Supplément au manuel de la ponceuse oscillante 50-320 – Page 14

Changement de couleurs de fils électriques et ajout de pièces

Diagramme des pièces pour la 50-320

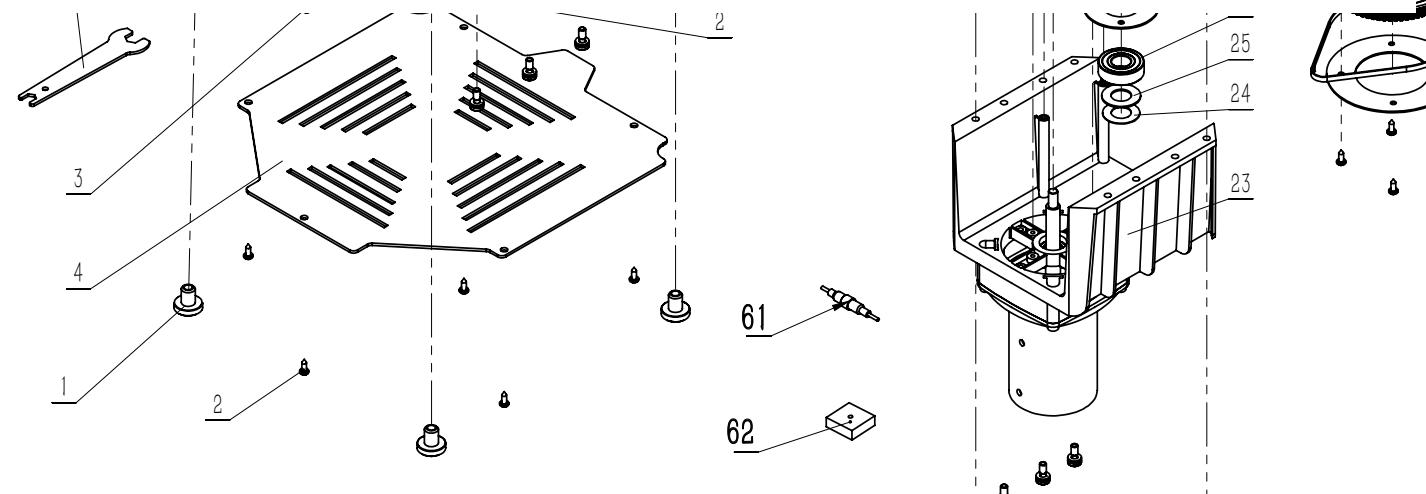
- **NOUVEAU Pièce 61 Fusible** – Fusible 250V en verre 10A 5x20mm. Remplacement no. P50-320-61
- **NOUVEAU Pièce 62 Pont redresseur.** Remplacement no. P50-320-62
- Les fils du pont redresseur vers l'interrupteur et le fil neutre ont vu leur couleur changer du noir au blanc.

Cette section illustre les nouvelles pièces non-illustrées sur le diagramme de la page 12 de votre manuel.
